# 日立マイクロコンピュータ技術情報

題 目	H8S/2100 シリーズ I2C バスインタフェース 使用上の注意事項		発行番号	TN-H8* -178A	
			分類	1. 仕様変更 ② ドキュメント訂正追加等 ③ 使用上の注意事項	
適用 製品	H8S/2148 系 / H8S/2138 系 H8S/2128 系 / H8S/2149 系	対象ロット等	関連 資料	下記	有効期限
		全ロット			永年

1. 停止条件発行時の注意事項(追加)
2. 再送開始条件発行時の注意事項(追加)
3. マスタ送信時の動作フロー(変更)
4. マスタ受信時の動作フロー(変更)

図1 停止条件発行タイミング

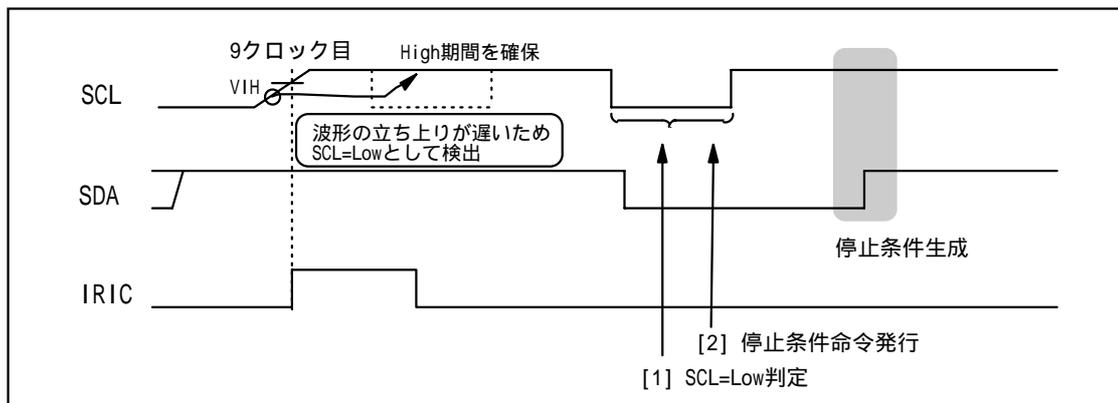
I2Cバスインタフェースで、SCL立ち上がり時間の許容範囲を表16.7で規定しておりますが、実際の立ち上がり時間が規定を超えた場合、SCLの9クロック目が立ち上がるスピードと停止条件発行タイミングとにより、正常に動作しなくなる場合があります。このため、以下に示す事項に注意してください。

バス負荷容量が大きいため、SCLの9クロック目の立ち上がり時間が規定を超えてしまう場合や、SCLをLowにしてウェイトをかけるタイプのスレーブデバイスがある場合は、下記のように9クロック目の立ち上がり後にSCLをリードしてLowを判定してから停止条件命令を発行してください。

図2 再送のための開始条件命令発行フローチャートおよびタイミング

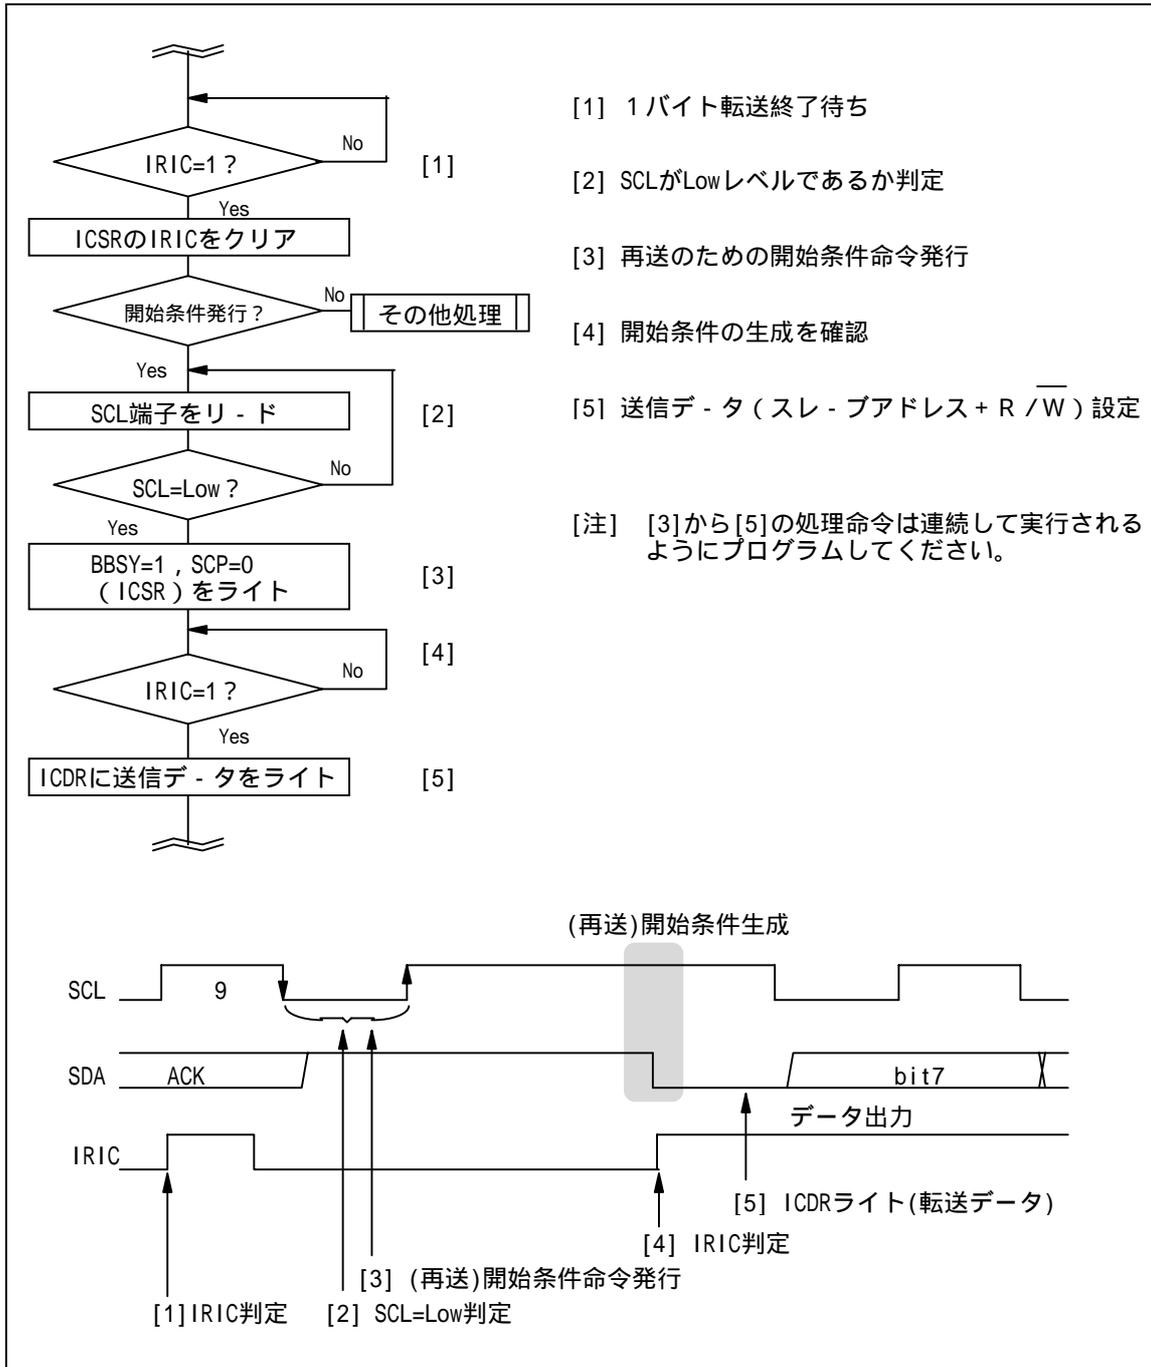
再送開始条件発行と次バイト転送命令の実行タイミングにより、再送開始条件生成や再送開始条件生成後のデータ送信が正常に動作しない場合があります。このため、以下に示す事項に注意してください。

再送のための開始条件発行のタイミングと、それに連続してICDRにデータを書き込むタイミングおよびフローチャートを示します。再送開始条件発行し、開始条件が生成した後でICDRに送信データをライトしてください。

図 3.1 マスタ送信モード動作タイミング例 (MLS=WAIT=0 のとき)

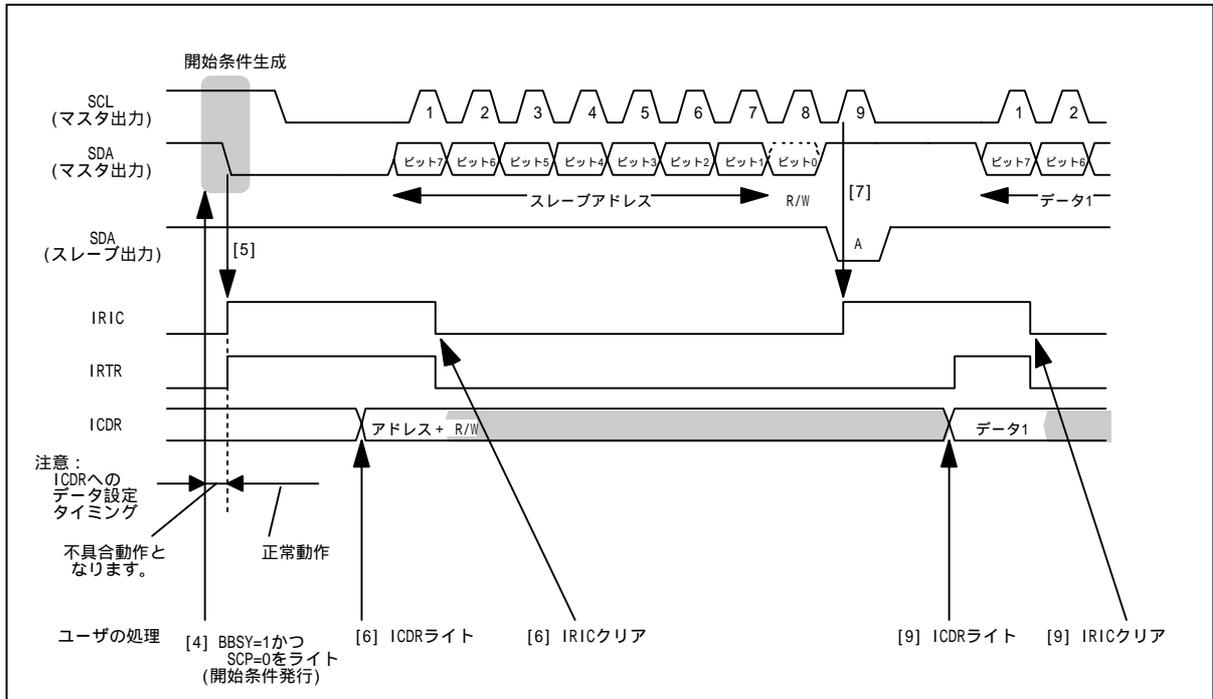
開始条件発行命令を実行後、実際の開始条件生成までの期間にICDRへデータを設定すると、内部での開始条件生成動作とデータ出力動作の競合が発生し、データが正しく出力されなくなることがあります。また、停止条件発行前にICDRレジスタへのH'FFデータのダミーライト処理を行うようにしていますが、停止条件発行命令の実行タイミングが遅れた場合、ダミーライト処理によるH'FFデータが出力されることがあります。

これらを回避するため、マスタ送信動作時は以下のフローに従ってください。

図 4.1(a) マスタ受信モード動作タイミング例 (MLS=ACKB=0、WAIT=1 のとき)

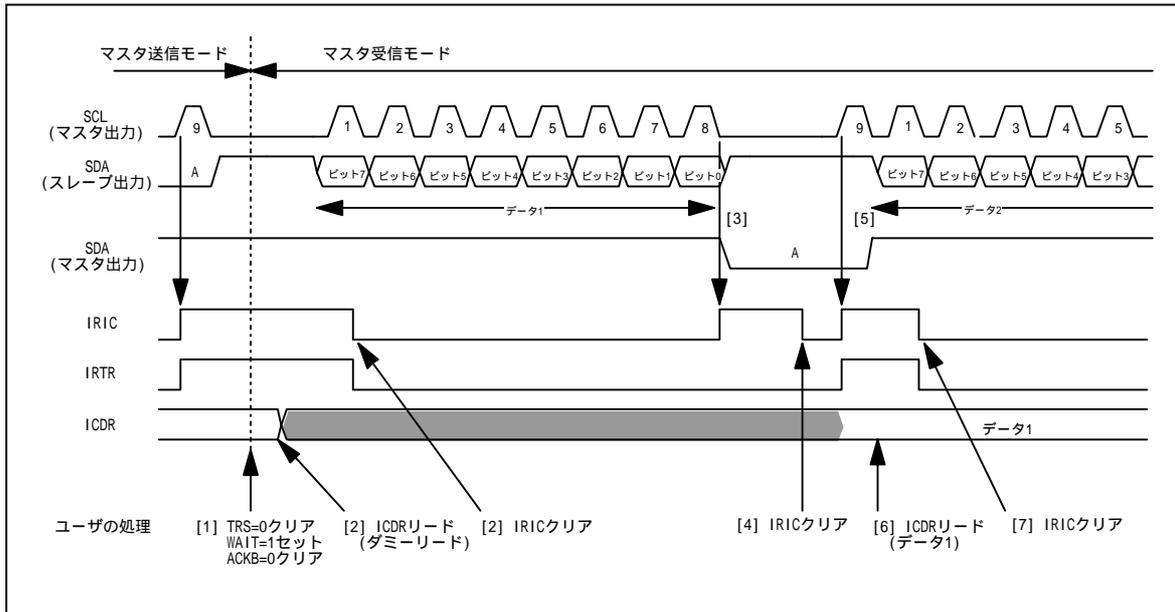
I2Cモジュールのデータバッファは、ICDRRとICDRSで構成されているため連続受信が可能ですが、最終データの受信完了処理が遅れた場合に、停止条件発行命令と次のデータの受信のためのSCLクロック出力とが競合し、余分なクロックの発生やSDAラインの出力Low固定などの現象が発生することがあります。

また、I2Cシステムでは、マスタの最終データ受信時、アクノリッジを返さないというアクノリッジビットの切り替え制御が必要になるため、ICSRレジスタのACKBビットの切り替えタイミングを制御する必要があります。

これらについては、WAIT機能を用いることで回避することが可能となりますので、以下のフローに従ってください。
